LIGNE D'INTERCONNEXION DES APPALACHES-MAINE

MÉMOIRE PRÉSENTÉ AU BAPE

PRÉPARÉ PAR RICHARD GRENIER

Le 12 août 2020

Figure 1

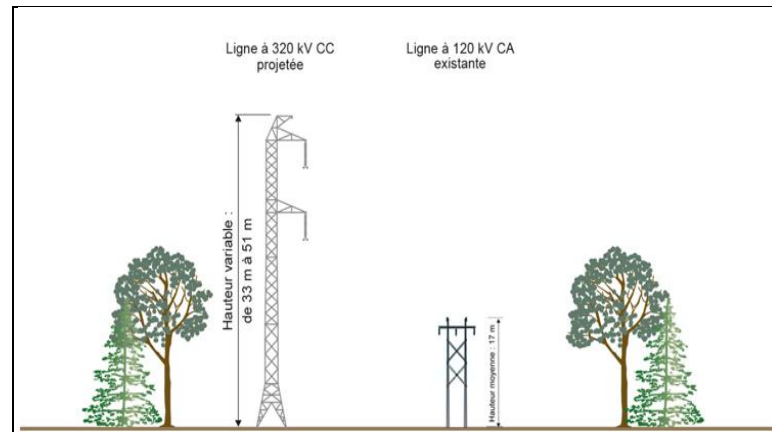
Hydro-Québec ne proposait alors aucune mesure d'atténuation et elle ne prévoyait pas l'utilisation de poteaux tubulaires pour à tout le moins rendre l'apparence moins horrible.

Vous avez ci-dessous une figure qui montre l'apparence de ligne que proposait Hydro-Québec à ce moment-là pour passer à proximité de nos résidences :
